Keuringsverslag van een elektrische laagspanning- en zeer lage spanningsinstallatie

NIET CONFORM

Straatnaam	Pachthofstraat
Huisnummer	3
Busnummer	
Postcode	3080
Gemeente	Tervuren
Land	België

Controlebezoek van een huishoudelijke installatie volgens (KB 08/09/2019) - AREI Boek 1- 6.5. en 4.2.4.3.

Afbeelding schakel- en verdeelbord:

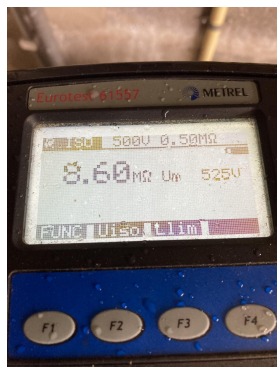
- 15.09 De genaakbare, naakte onder spanning staande delen zijn onvoldoende afgeschermd. (Boek 1 Afdeling 5.1.4. en 4.2.2.3.)
 - 15.10 Niet gebruikte invoeringen van het verdeelbord zijn niet correct of onvoldoende afgedicht. (Boek 1 Afdeling 5.1.4. en 4.2.2.3.) DIN rail opening Onderzijde en bovenzijde bord invoeren

- 16.05 De algemene differentieelstroombeschermingsinrichting dient aan het begin van de installatie geplaatst te worden (onmiddellijk na kWh teller), dit om de bescherming tegen onrechtstreekse aanraking te verzekeren bij gebruik van leidingen van klasse I (XFVB, VFVB, EXAVB, EVAVB, ...). (Boek 1 Onderafdeling 5.3.5.3 + 4.2.4.3.) Aftakdoos boven verdeelbord. Diff in te plaatsen of laten verzegelen
